40 - Piazza Japigia

Piazza Japigia è stata sottoposta ad ingenti interventi di ristrutturazione in fregio al parco attiguo. Mancano completamente le segnalazioni tattili per i non vedenti.

PEBA MESAGNE - AMBITO URBANO CRITICITA' RILEVATE

1033

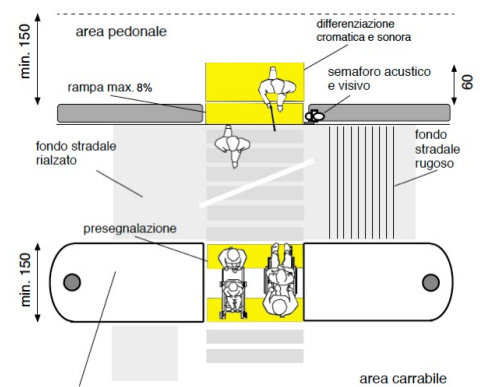
Assenza di **segnalazione tattile** per non vedenti in prossimità di **attraversamento pedonale** posto in **senso ortogonale al senso di marcia**.

Adeguamento di attraversamento pedonale tramite **nuova realizzazione di segnaletica tattile** a pavimento (segnale pericolo valicabile), **posta trasversalmente alla direzione** di marcia. La segnaletica tattile di profondità 40 cm e larghezza uguale alla zebrastrada, serve ad evidenziare la delimitazione tra sede pedonale e carrabile. In caso di isola salvagente, la segnaletica sarà ripetuta all'inizio e alla fine dell'isola come preavviso di attenzione; ciascuna di queste bande avrà una profondità minima di 40 cm.

1034

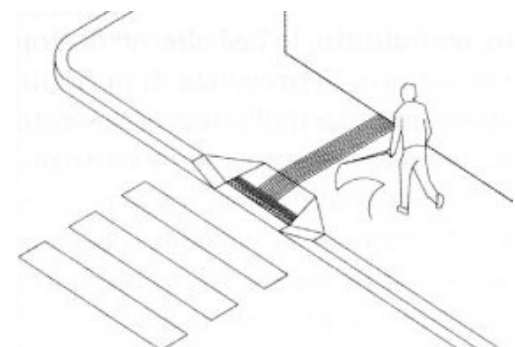
Assenza di **segnalazione tattile** per non vedenti (**intercettazione attraversamento**)

Intercettazione dell'attraversamento pedonale semplice attraverso la collocazione di adeguata segnaletica tattile plantare sul marciapiede. Se non vi è semaforo, sarà sufficiente sbarrare il marciapiede, all'altezza del centro della zona zebrata, con il Codice di DIREZIONE RETTILINEA che terminerà 40 cm prima del confine fra scivolo e zona carrabile con il Codice di PERICOLO VALICABILE che deve coprire tutta la luce dello scivolo o dell'attraversamento stesso.

1035

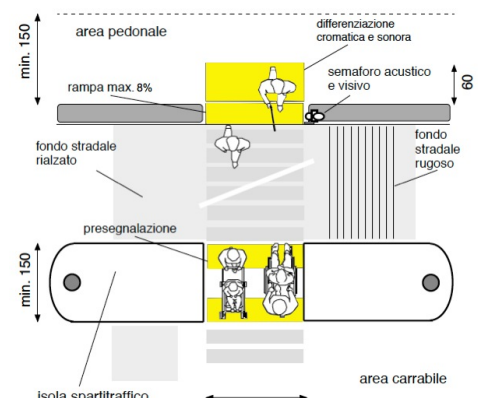
Assenza di **segnalazione tattile** per non vedenti in prossimità di **attraversamento pedonale** posto in **senso ortogonale al senso di marcia**.

Adeguamento di attraversamento pedonale tramite **nuova realizzazione di segnaletica tattile** a pavimento (segnale pericolo valicabile), **posta trasversalmente alla direzione** di marcia. La segnaletica tattile di profondità 40 cm e larghezza uguale alla zebrastrada, serve ad evidenziare la delimitazione tra sede pedonale e carrabile. In caso di isola salvagente, la segnaletica sarà ripetuta all'inizio e alla fine dell'isola come preavviso di attenzione; ciascuna di queste bande avrà una profondità minima di 40 cm.

1036

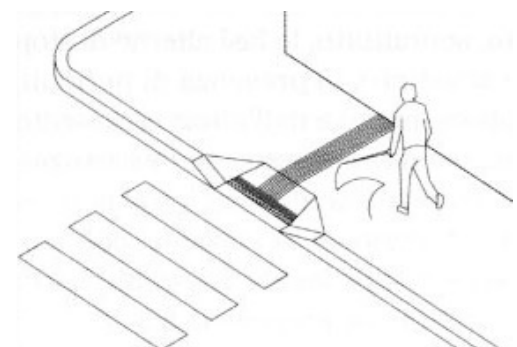
Assenza di **segnalazione tattile** per non vedenti (**intercettazione attraversamento**)

Intercettazione dell'attraversamento pedonale semplice attraverso la collocazione di adeguata segnaletica tattilo plantare sul marciapiede. Se non vi è semaforo, sarà sufficiente sbarrare il marciapiede, all'altezza del centro della zona zebrata, con il Codice di DIREZIONE RETTILINEA che terminerà 40 cm prima del confine fra scivolo e zona carrabile con il Codice di PERICOLO VALICABILE che deve coprire tutta la luce dello scivolo o dell'attraversamento stesso.

1038

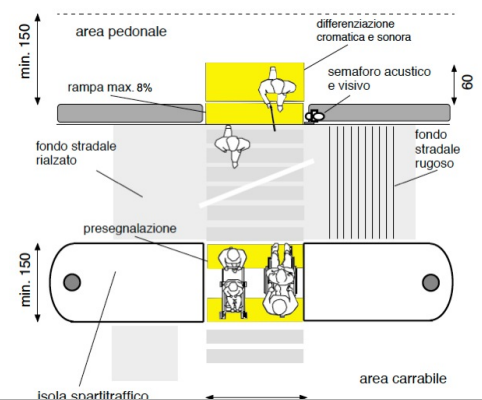
Assenza di **segnalazione tattile** per non vedenti in prossimità di **attraversamento pedonale** posto in **senso ortogonale al senso di marcia**.

Adeguamento di attraversamento pedonale tramite **nuova realizzazione di segnaletica tattile** a pavimento (segnale pericolo valicabile), **posta trasversalmente alla direzione** di marcia. La segnaletica tattile di profondità 40 cm e larghezza uguale alla zebra, serve ad evidenziare la delimitazione tra sede pedonale e carrabile. In caso di isola salvagente, la segnaletica sarà ripetuta all'inizio e alla fine dell'isola come preavviso di attenzione; ciascuna di queste bande avrà una profondità minima di 40 cm.

1039

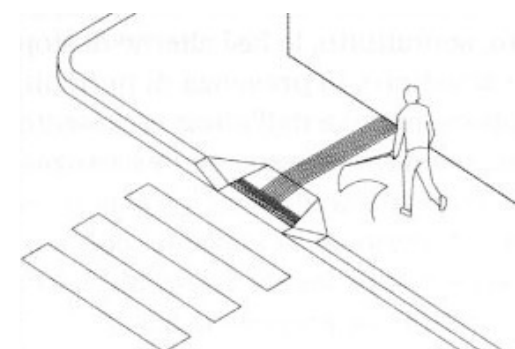
Assenza di **segnalazione tattile** per non vedenti (**intercettazione attraversamento**)

Intercettazione dell'attraversamento pedonale semplice attraverso la collocazione di adeguata segnaletica tattilo plantare sul marciapiede. Se non vi è semaforo, sarà sufficiente sbarrare il marciapiede, all'altezza del centro della zona zebrata, con il Codice di DIREZIONE RETTILINEA che terminerà 40 cm prima del confine fra scivolo e zona carrabile con il Codice di PERICOLO VALICABILE che deve coprire tutta la luce dello scivolo o dell'attraversamento stesso.

1040

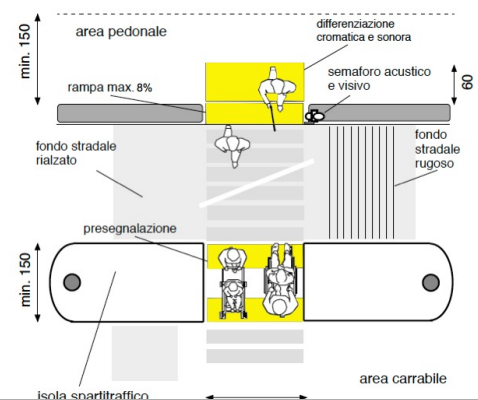
Assenza di **segnalazione tattile** per non vedenti in prossimità di **attraversamento pedonale** posto in **senso ortogonale al senso di marcia**.

Adeguamento di attraversamento pedonale tramite **nuova realizzazione di segnaletica tattile** a pavimento (segnale pericolo valicabile), **posta trasversalmente alla direzione** di marcia. La segnaletica tattile di profondità 40 cm e larghezza uguale alla zebratura, serve ad evidenziare la delimitazione tra sede pedonale e carrabile. In caso di isola salvagente, la segnaletica sarà ripetuta all'inizio e alla fine dell'isola come preavviso di attenzione; ciascuna di queste bande avrà una profondità minima di 40 cm.

1041

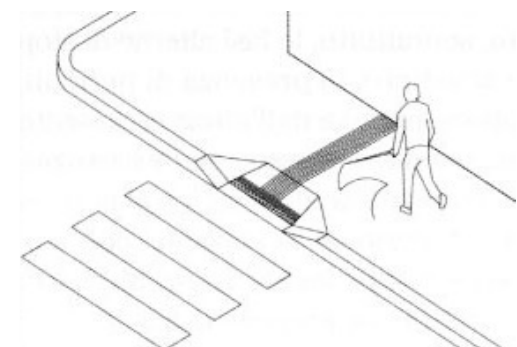
Assenza di **segnalazione tattile** per non vedenti (**intercettazione attraversamento**)

Intercettazione dell'attraversamento pedonale semplice attraverso la collocazione di adeguata segnaletica tattile plantare sul marciapiede. Se non vi è semaforo, sarà sufficiente sbarrare il marciapiede, all'altezza del centro della zona zebrata, con il Codice di DIREZIONE RETTILINEA che terminerà 40 cm prima del confine fra scivolo e zona carrabile con il Codice di PERICOLO VALICABILE che deve coprire tutta la luce dello scivolo o dell'attraversamento stesso.

1042

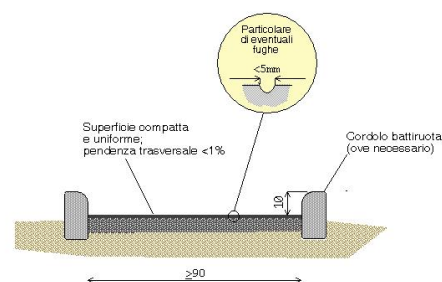
Assenza di percorso accessibile
(**sottodimensionato**)

Realizzazione a fianco del percorso esistente, di una nuova pavimentazione pedonale, identica alla preesistente, aumentando la larghezza complessiva del percorso. Per consentirne l'uso da parte di persone in carrozzina, la larghezza minima dovrà essere di cm. 90/120.

La superficie calpestabile sarà compatta ed omogenea. Le fugature prive di risalti e non superiori a cm. 0,5. La pendenza trasversale nel suo complesso non dovrà superare l'1%.

1044

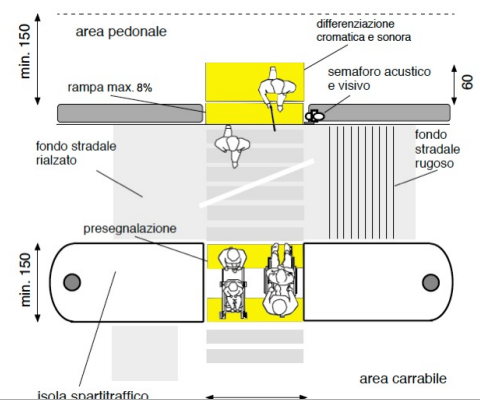
Assenza di **segnalazione tattile** per non vedenti in prossimità di **attraversamento pedonale** posto in **senso ortogonale al senso di marcia**.

Adeguamento di attraversamento pedonale tramite **nuova realizzazione di segnaletica tattile** a pavimento (segnale pericolo valicabile), **posta trasversalmente alla direzione** di marcia. La segnaletica tattile di profondità 40 cm e larghezza uguale alla zebratura, serve ad evidenziare la delimitazione tra sede pedonale e carrabile. In caso di isola salvagente, la segnaletica sarà ripetuta all'inizio e alla fine dell'isola come preavviso di attenzione; ciascuna di queste bande avrà una profondità minima di 40 cm.

1045

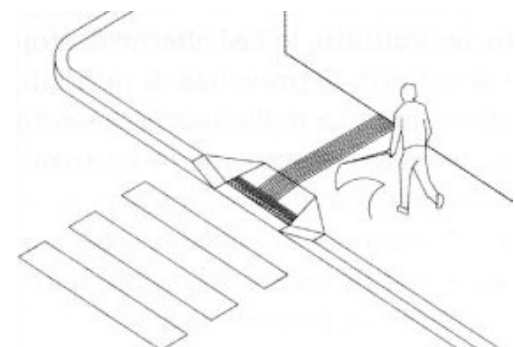
Assenza di **segnalazione tattile** per non vedenti (**intercettazione attraversamento**)

Intercettazione dell'attraversamento pedonale semplice attraverso la collocazione di adeguata segnaletica tattilo plantare sul marciapiede. Se non vi è semaforo, sarà sufficiente sbarrare il marciapiede, all'altezza del centro della zona zebrata, con il Codice di DIREZIONE RETTILINEA che terminerà 40 cm prima del confine fra scivolo e zona carrabile con il Codice di PERICOLO VALICABILE che deve coprire tutta la luce dello scivolo o dell'attraversamento stesso.

1046

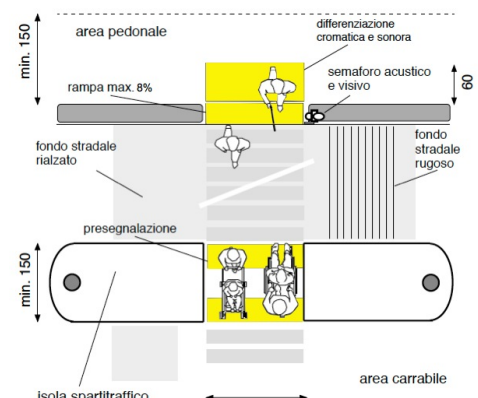
Assenza di **segnalazione tattile** per non vedenti in prossimità di **attraversamento pedonale** posto in **senso ortogonale al senso di marcia**.

Adeguamento di attraversamento pedonale tramite **nuova realizzazione di segnaletica tattile** a pavimento (segnale pericolo valicabile), **posta trasversalmente alla direzione** di marcia. La segnaletica tattile di profondità 40 cm e larghezza uguale alla zebratura, serve ad evidenziare la delimitazione tra sede pedonale e carrabile. In caso di isola salvagente, la segnaletica sarà ripetuta all'inizio e alla fine dell'isola come preavviso di attenzione; ciascuna di queste bande avrà una profondità minima di 40 cm.

1047

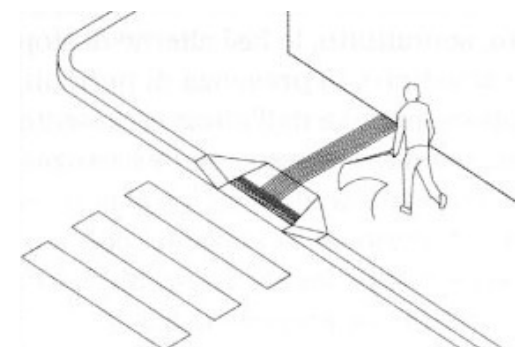
Assenza di **segnalazione tattile** per non vedenti (**intercettazione attraversamento**)

Intercettazione dell'attraversamento pedonale semplice attraverso la collocazione di adeguata segnaletica tattilo plantare sul marciapiede. Se non vi è semaforo, sarà sufficiente sbarrare il marciapiede, all'altezza del centro della zona zebrata, con il Codice di DIREZIONE RETTILINEA che terminerà 40 cm prima del confine fra scivolo e zona carrabile con il Codice di PERICOLO VALICABILE che deve coprire tutta la luce dello scivolo o dell'attraversamento stesso.

1048

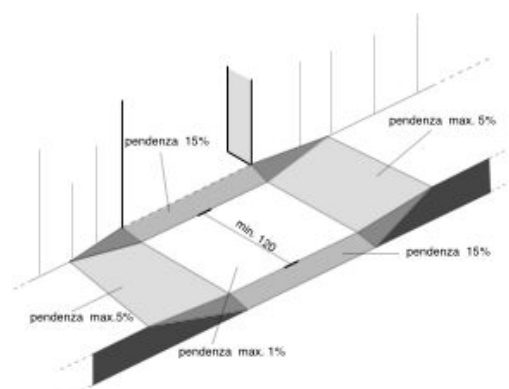
Passo carraio inadeguato

Adeguamento passo carraio tramite realizzazione di marciapiedi in rilevato, **abbassando in parte la quota del percorso esistente, in modo da ottenere un doppio piano inclinato, perpendicolare al senso di marcia** e la cui pendenza non supera il 5%. Il manufatto è completo di elemento di raccordo per l'attraversamento dei veicoli (pendenza minima del 15%); la porzione di percorso orizzontale, utile per i pedoni, deve essere di larghezza minima 120 cm.

1050

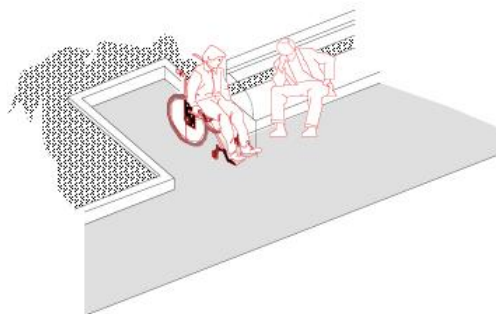
Assenza o adeguamento dimensionale dello stallò a corredo di seduta preesistente

Inserimento di una seduta all'esterno della direttrice principale del percorso pedonale; ovvero, in caso di seduta preesistente, sua riproposizione funzionale attraverso la ristrutturazione od ampliamento della pavimentazione di corredo. L'area in realizzazione dovrà avere una larghezza sufficiente a contenere la panchina e lo spazio di sosta per una carrozzina.

Lo spazio occupato dalla sedia a ruote dovrà avere una profondità minima di cm.150 ed una larghezza di cm.110, dovrà essere pavimentato con materiale antisdrucciolevole ed essere complanare al percorso pedonale o eventualmente raccordato con scivolo di pendenza inferiore al 5%.

1051

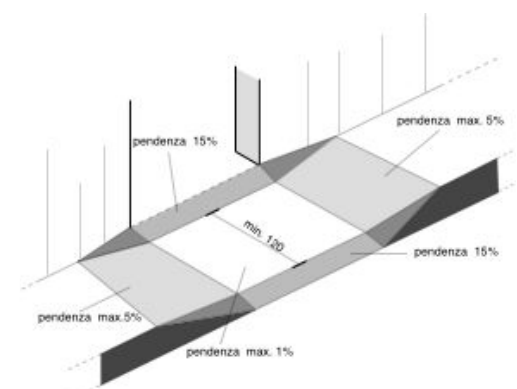
Passo carraio inadeguato

Adeguamento passo carraio tramite realizzazione di marciapiedi in rilevato, **abbassando in parte la quota del percorso esistente, in modo da ottenere un doppio piano inclinato, perpendicolare al senso di marcia** e la cui pendenza non supera il 5%. Il manufatto è completo di elemento di raccordo per l'attraversamento dei veicoli (pendenza minima del 15%); la porzione di percorso orizzontale, utile per i pedoni, deve essere di larghezza minima 120 cm.
